Objet : DPCMÉER - Demande d'adoption de l'annexe TPL-007-4-QC-2 et suivis des décisions D-2021-015 et D-2022-110
Dossier de la Régie : R-4341-2026

SÉANCE DE TRAVAIL – 4 novembre 2026

ORDRE DU JOUR

Figure 1 – Processus d'évaluation de vulnérabilité aux PGM

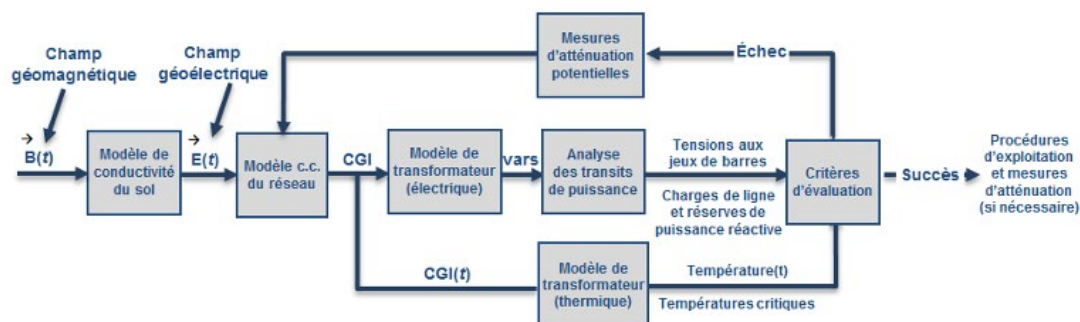
- Établir la correspondance entre les différents modèles présentés aux sous-sections 2.1 à 2.6 de la pièce [B-0005](#) et les études requises par les exigences de la Norme, en précisant si les modèles sans référence explicite à un modèle externe sont des modèles internes à l'entreprise.
- Expliquer l'impact sur les modèles et sur l'évaluation de vulnérabilité aux PGM de déterminer les caractéristiques régionales propres au Québec pour l'événement de référence et pour l'événement supplémentaire, à partir des mesures provenant des magnétomètres de deux observatoires en particulier, soit celui d'Ottawa, auquel réfère l'Annexe 1 de la Norme, et ceux de Poste-de-la-Baleine/Sanikiluaq, auxquels la Norme ne réfère pas.
